AVD.		GRUPP
P	4	43
BETR.	Överväxel	NR
		6
		DATUM
		Dec
		75

Service meddelande

B-57736

Reducerventil för överväxel

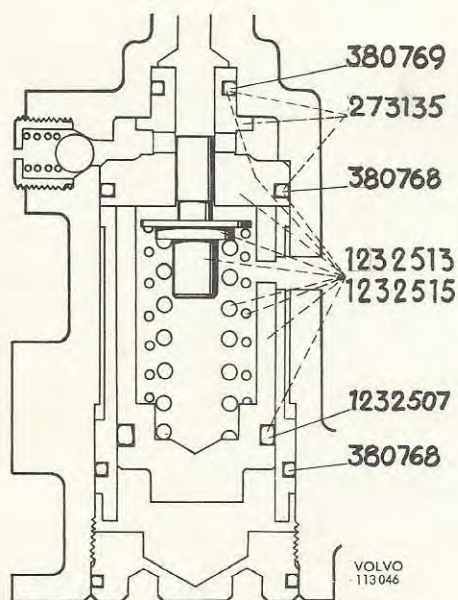
För att minska antalet ingående komponenter och samtidigt uppnå större driftsäkerhet har reduceringsventilen för överväxeln modifierats.

Den nya reducerventilen har införts från lådnummer

<u>Överväxel det.nr.</u>	<u>Serie nr</u>
254740	25/115648/11784
1208014	25/115655/9672
1208015	25/115656/1967

Reduceringsventil för 260 ($32-35 \text{ kp/cm}^2$) kompl. med kolv och säte har detaljnr 1232515-5.

Reduceringsventil för 240 ($27-30 \text{ kp/cm}^2$) kompl. med kolv och säte har detaljnr 1232513-0.

Sätet kompl. med O-ringar (273135-4) föres som separat reservdel för överväxlar med lägre serienummer.

Ingående O-ringar föres som separata reservdelar med följande detaljnr

- 380768 - 2
- 380769 - 0
- 1232507 - 2
